工程变更通知书 (ECN)

变更申请时间: 2023/6/13 项目代码/名称: ZY2131 (腰托气阀) ECR编号: ECR0009072 变更紧急度: C类

总成名称: 腰托气阀总成 总成件号/QAD号: BPC0010199

零/部件名称: 腰托阀体 零/部件件号/QAD号: BPC0010200

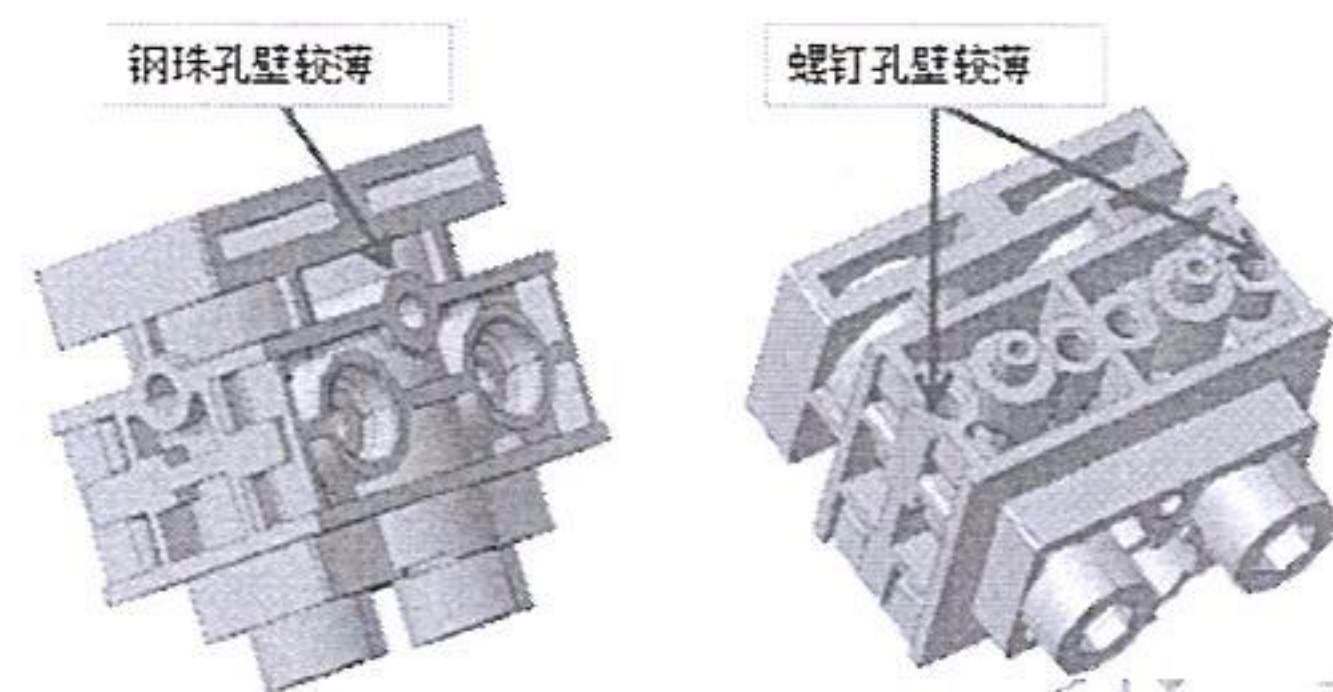
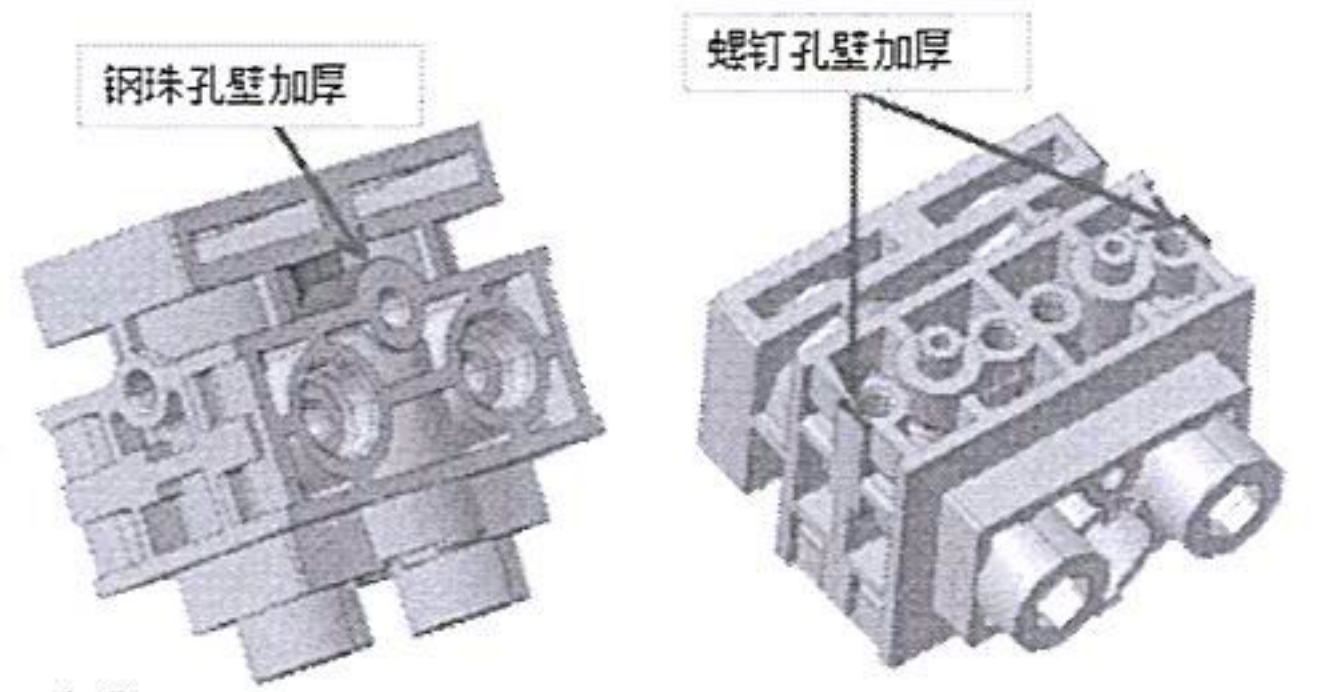
变更申请前: 钢珠孔壁及螺钉孔壁较薄。

变更申请后: 钢珠孔壁及螺钉孔壁加厚0.8mm。

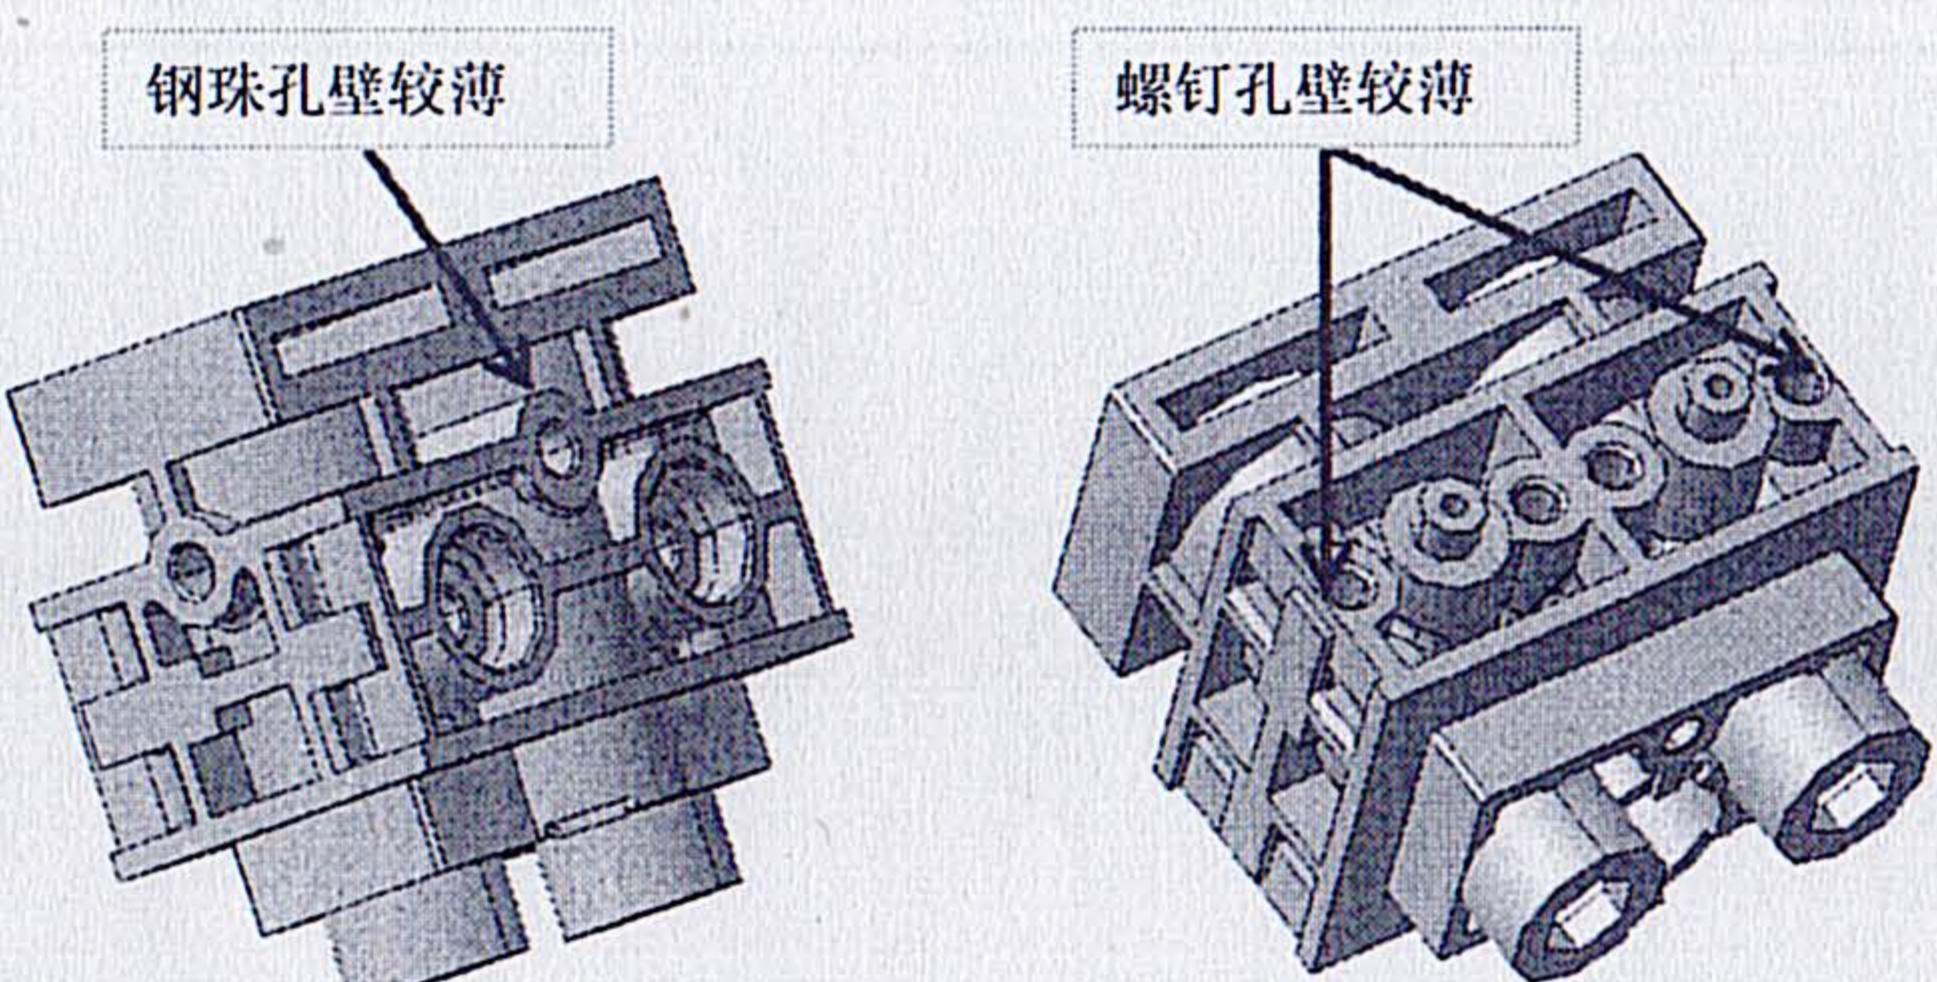
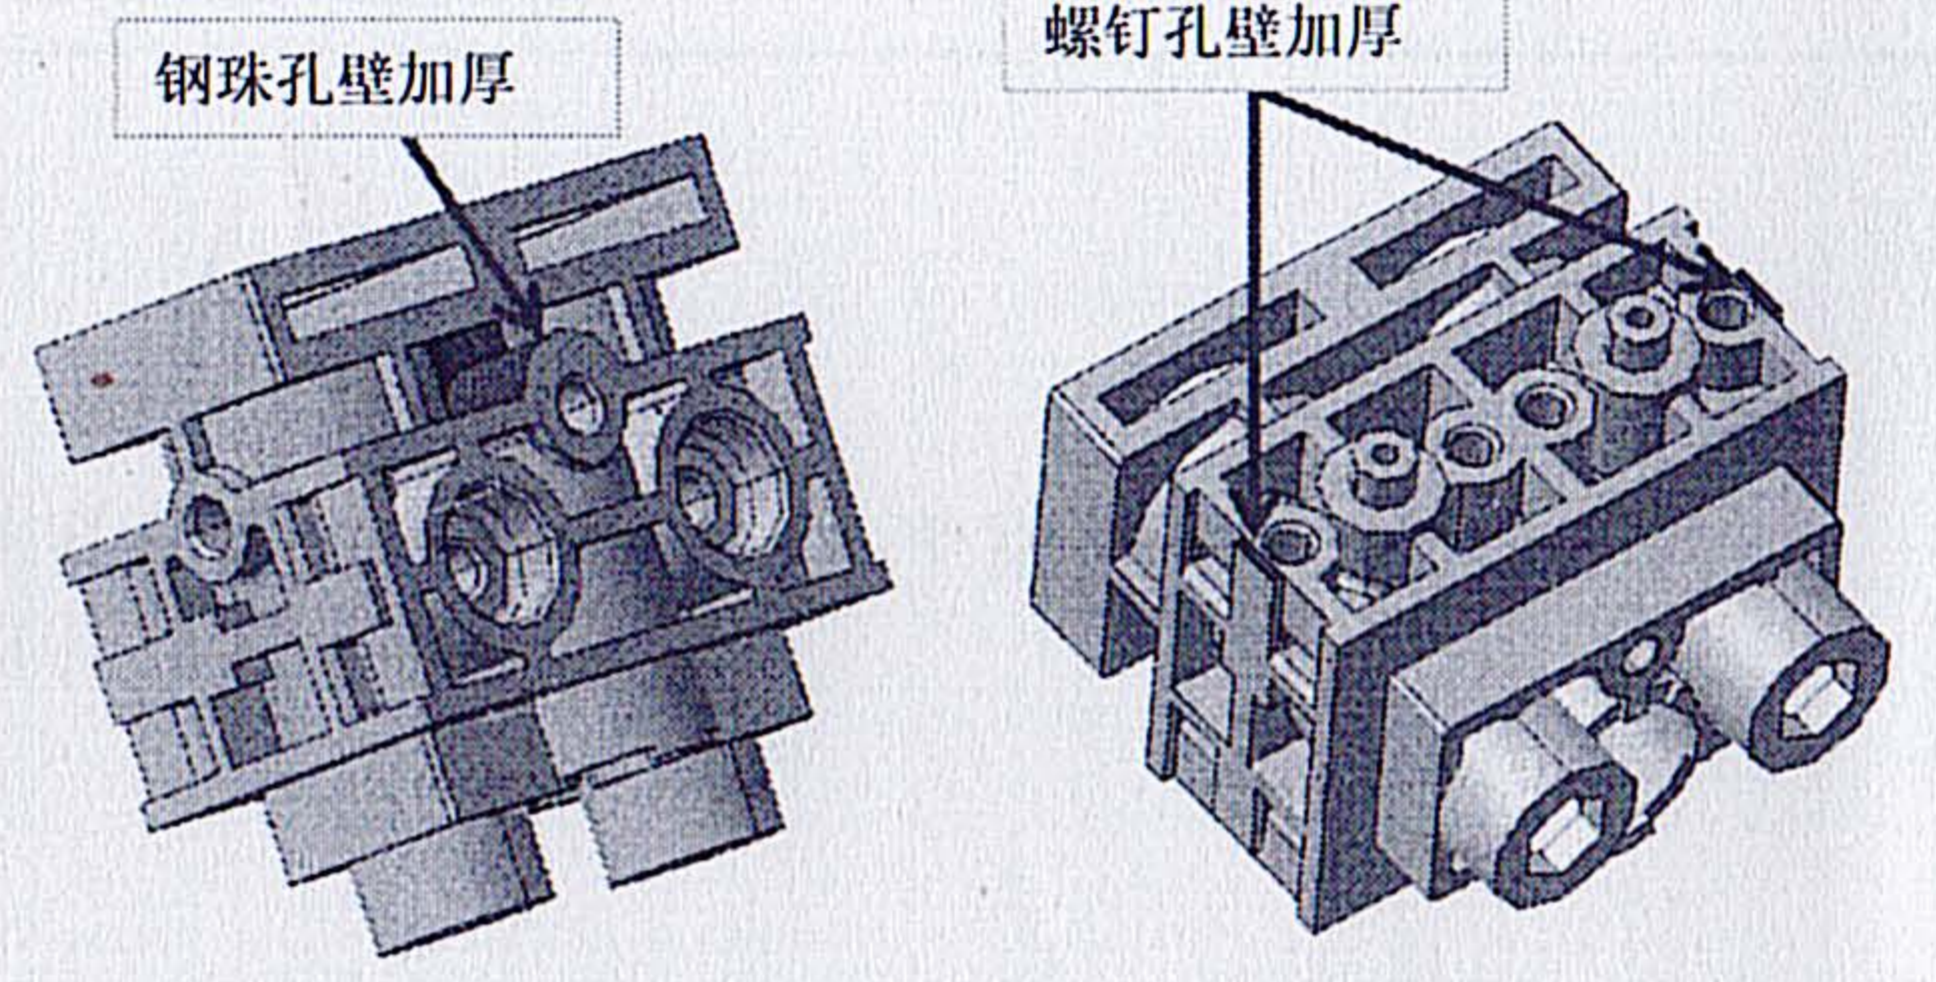
更改等级	<input type="checkbox"/> 级别1		<input type="checkbox"/> 级别2		<input checked="" type="checkbox"/> 级别3	
	<input type="checkbox"/> 级别4		较大的更改: 该更改将影响产品的外形、安装或功能		重要的过程更改: 对客户而言该更改有明显的外观变化	
变更申请内容	变更申请前: 钢珠孔壁及螺钉孔壁较薄。			变更申请后: 钢珠孔壁及螺钉孔壁加厚。

1、试装腰托气阀过程中发现其中一个位置的钢珠孔压钢珠后孔壁发白，个别裂开。
2、试装腰托气阀过程中发现其中一个位置的螺钉孔打钉后孔壁发白。

1、经分析，钢珠孔压钢珠后孔壁发白，个别裂开的原因因为孔壁较薄；
2、经分析，螺钉孔打钉后孔壁发白的原因因为孔壁较薄；。

1、经现场确认，所有发生压钢珠后孔壁发白，个别裂开的孔均为孔壁较薄的位置；
2、经现场确认，所有发生打钉后孔壁发白的孔均为孔壁较薄的位置；
